東海第二発電所 設計及び工事計画に係る説明資料
(防潮堤(鋼製防護壁)の構造変更)
【補足説明資料】

2025年12月11日
日本原子力発電株式会社

【第1360回審査会合コメント⑬】

設計基準・指針類での定着長算定結果

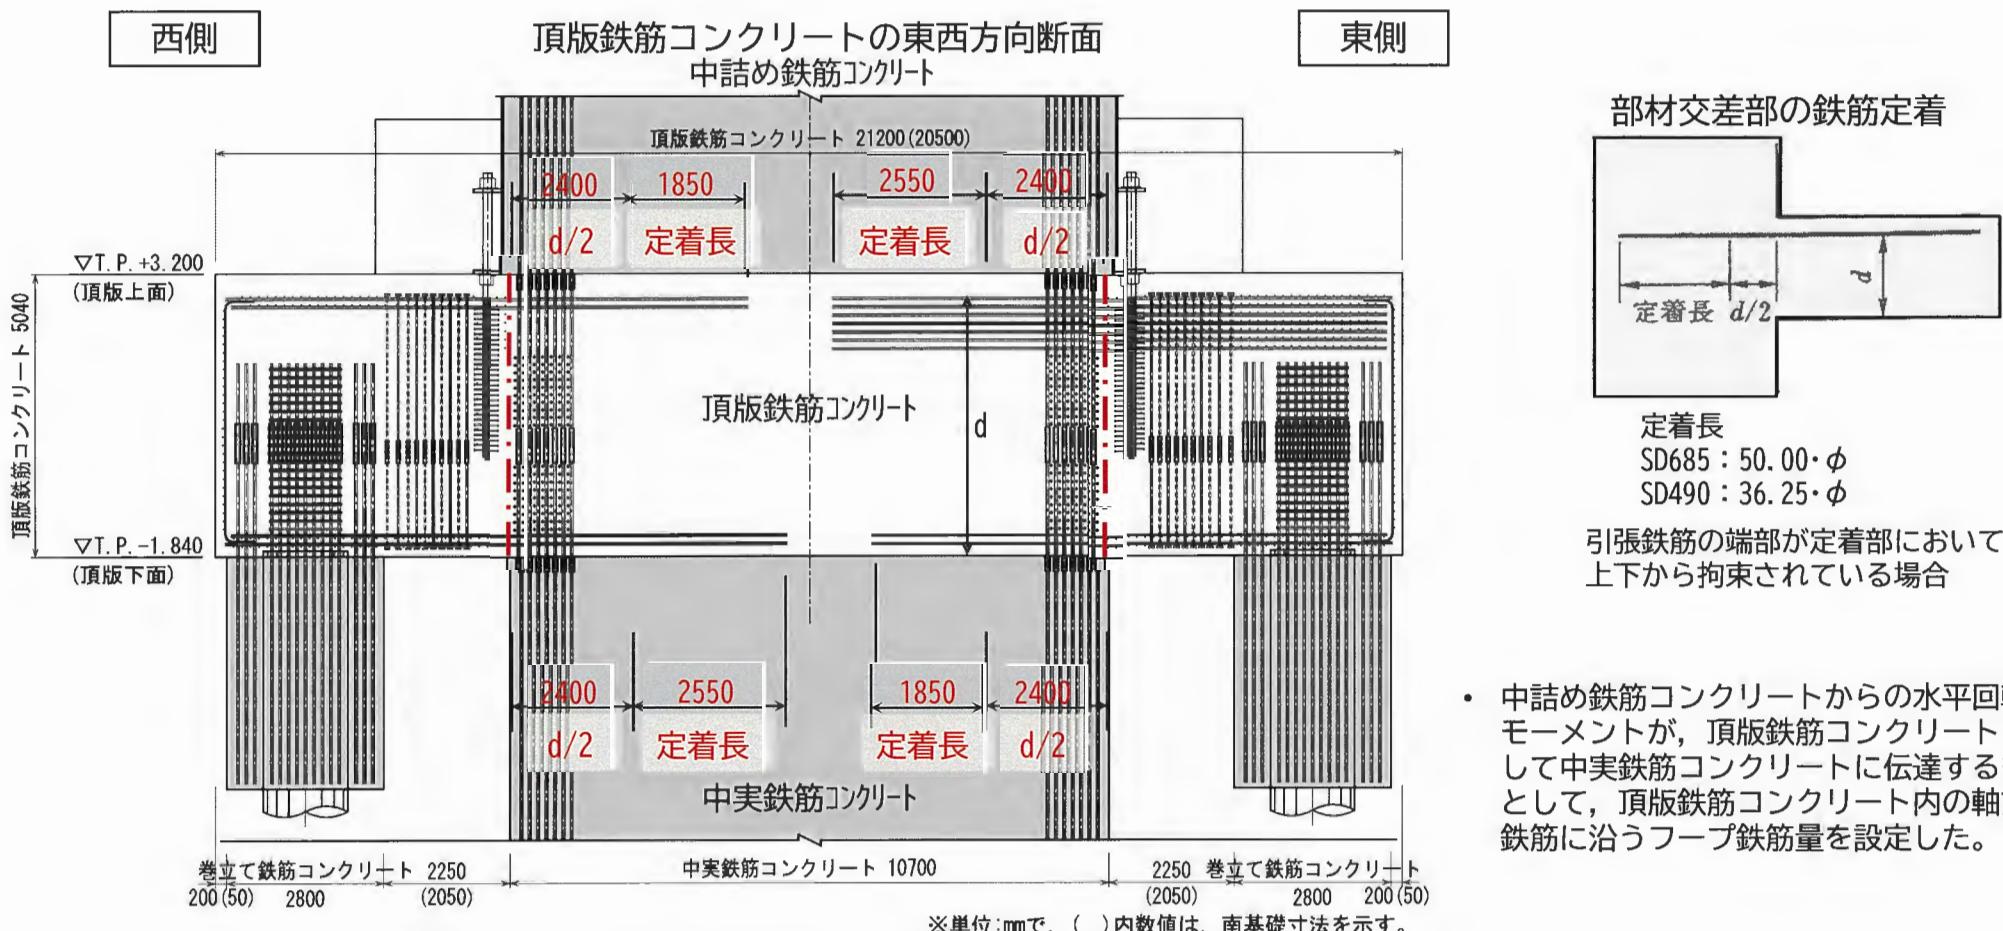
No	コメント
⑬	<ul style="list-style-type: none"> 高強度鉄筋SD685の適用性について、コンクリート標準示方書等に基づいて適用範囲であるとしているが、その根拠（実験論文等）や「実験等により検討することが望ましい。」との記載に対する対応要否について説明すること。また、高強度鉄筋はヤング係数が変わらずその強度が高くなることから降伏点の弾性ひずみが大きくなるため、その影響についても説明するとともに、これらの設計への影響について、網羅的に整理して説明すること。

- コンクリート標準示方書（2022年）や鉄道構造物等設計標準(R6)では「SD490やSD685等の鉄筋の降伏強度の特性値が380N/mm²を超えるJIS規格による鉄筋の定着長は、実験等により検討することが望ましい」とされているが、鉄道構造物等設計標準には、特別な実験を行わない場合には別途示された算定式を用いてよいとされている。
- 鉄道構造物等設計標準(R6)の算定式を用いた鉄筋の定着長は、下表に示す通り他の規格基準類の算定式に比較して最も短くなるため、道路橋示方書による算定式を用いて保守的な定着長を設定することとした。

- 実験を実施しない場合に適用される鉄道構造物等設計標準算定式を用いた定着長に対して、更に保守的な長さを確保した定着長とした。
- なお念のため、今後、実験（鉄筋の引き抜き試験）を行い、当該定着長の設定に問題がないことを確認する。
(最上段の鉄筋に着目した鉄筋の引き抜き試験：SD685鉄筋と強度50N/mm²コンクリートの一体性の確認)

水平変位コンター図（北基礎）

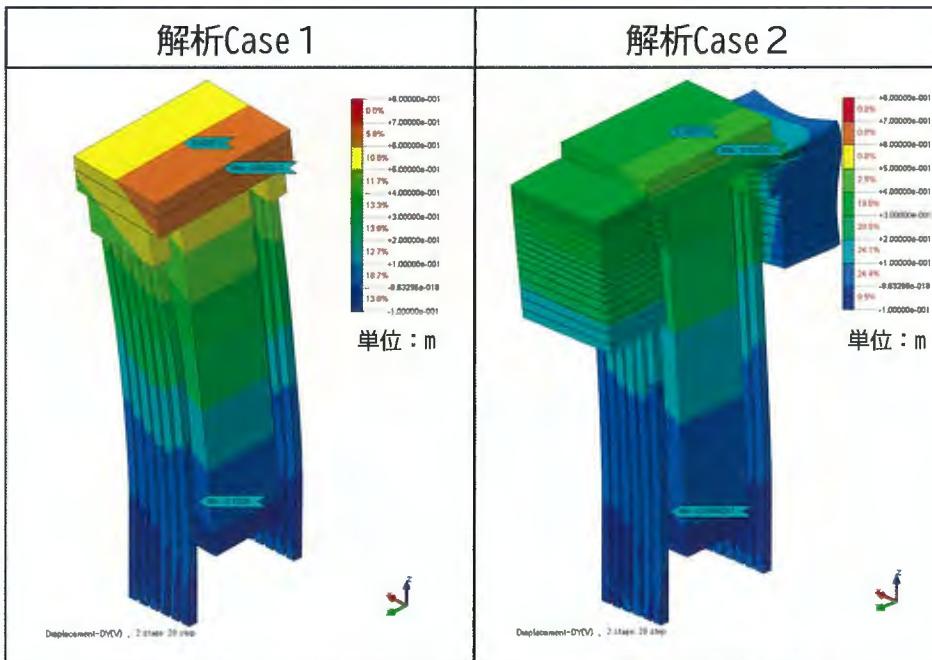
No	回答概要
⑭	<p>防潮堤（鋼製防護壁）の耐津波設計においては、津波荷重による上部工から下部工への荷重伝達及び南北基礎間の相互作用を適切に評価するため、上下一体の三次元静的フレーム解析を採用し、周辺地盤を地盤バネとしてモデル化している。当該地盤バネの適切性については、以下のとおり「配置」と「変形特性」の観点より詳細に説明する。</p> <p>①地盤バネの「配置」について</p> <ul style="list-style-type: none"> ・ 防潮堤（鋼製防護壁）の耐津波設計モデルにおいて採用している地盤バネ（部材間を接続する連結バネを含む。）について、周辺地盤との位置関係を考慮し、その配置や地盤反力係数等の各設定が妥当であることを確認した。 ・ 地盤バネの配置について、新設の構造部位（鋼管杭及び巻立て鉄筋コンクリート）に計画されている目地材や均質置換土の材料特性を踏まえても、各バネの設定が妥当（目地材や均質置換土による影響が無い。）であることを確認した。 <p>②地盤バネの「変形特性」について</p> <ul style="list-style-type: none"> ・ 地盤バネの変形特性（バネ剛性及び反力上限値の設定方法）は、「道路橋示方書・同解説 IV下部構造編（平成14年3月）」に準拠した考え方として既工認を踏襲しており、妥当であることを確認した。 ・ 防潮堤（鋼製防護壁）の周辺地盤に計画する地盤改良体（セメント系）について、地盤バネのバネ剛性には加算せず、反力上限値の増分として考慮しており、さらにバネの分担面積を減ずることで保守的な設定となるよう配慮している。加えて、三次元FEMによる傍証解析を実施した上で、現状のバネ設定が基礎の変形量の観点で十分に保守的であることをもって、その妥当性を確認した。 ・ 津波時において地盤抵抗が小さいと仮定したケース（本震影響を考慮して設定）である地盤バネ2のバネ剛性については、S_sによる一次元地盤応答解析との剛性比較により、その妥当性を確認した。 ・ 反力上限値を設定した地盤バネによる応答変位法について、一次元地盤応答解析における地盤構成則（H-Dモデル）との理論的な比較や、文献情報を参照することで、その妥当性を確認した。

水平変位は解析Case1（地盤改良体（セメント系）を地盤バネの反力上限値として考慮した解析モデル）が大きくなる結果であり、地盤改良体（セメント系）の取扱いとしては十分に保守的であることを確認した。

鉛直精度管理システムを用いた鋼管杭打設の施工精度
(当社、鋼管杭鉄筋コンクリート壁の施工実績)

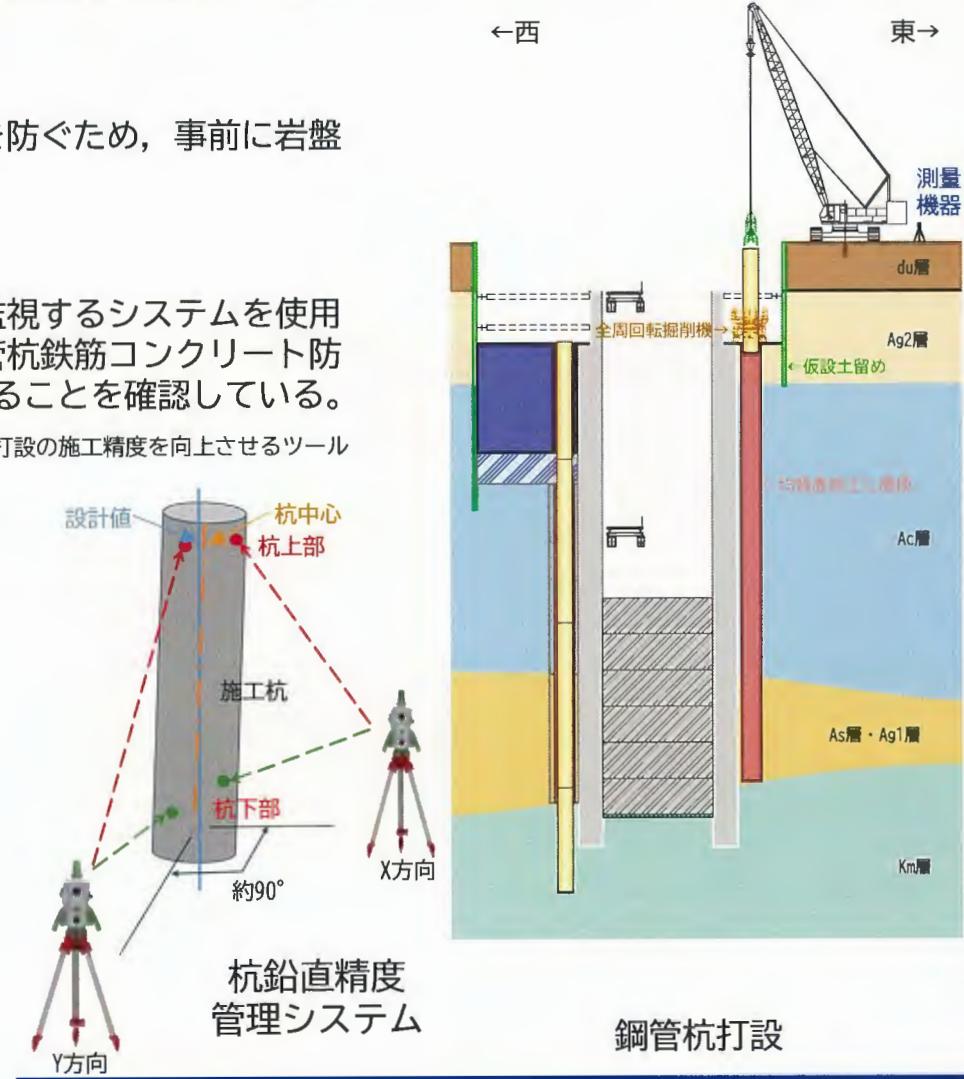
No	回答概要
⑯	<p>防潮堤（鋼製防護壁）の工事の施工ステップ毎に、設計上の想定に影響を及ぼす可能性があるものとして太径鉄筋の高密度配筋の鉄筋組立（精度確保・鉄筋間の干渉）・コンクリートの充填の実現性、鋼管杭打設における打設精度確保・施工荷重の影響、高強度鋼材の溶接等、注視すべきプロセスを抽出し、モックアップ試験、3次元CADによる鉄筋間の干渉の可視化、施工機械の配置図及び施工状態の確認等により施工性や品質管理の観点から、これらが実現性のある工事計画、安全側の設計となっていることを確認した。</p> <p>なお、例示のあった項目等についての検討・確認結果の概要は以下のとおり。</p> <ul style="list-style-type: none"> 中実鉄筋コンクリートの構築について、鉄筋組立・コンクリート充填のモックアップ試験を実施し、中実鉄筋コンクリートの確実な構築のため方策が有効であることを確認した。 中実鉄筋コンクリートの機械式継手の範囲の帯鉄筋については構造評価の鉄筋の配置が困難なため近傍に移動し、当該位置には設置可能な最大径の鉄筋を構造細目に従い帯鉄筋として配置する計画（構造設計の鉄筋として加算しない）であり、安全側の設計となっていることを確認した。 支障物は岩盤中にないため、セメントベントナイトへの置換は堆積層のみとした。セメントベントナイトは文献調査の結果から長期安定性を有していることを確認し、設計に影響ないことを確認した。 鋼管杭打設について、施工時の重機配置から重機荷重が鋼管杭の打設精度に影響を及ぼすことはないこと及び発電所内の施工実績から鉛直精度管理システムによる精度確保により十分な精度で打設できることを確認した。

以上の確認結果から、鋼管杭の高精度の打設が施工性や品質管理の観点から実現性のある工事計画であり、設計への影響はないことを確認した。
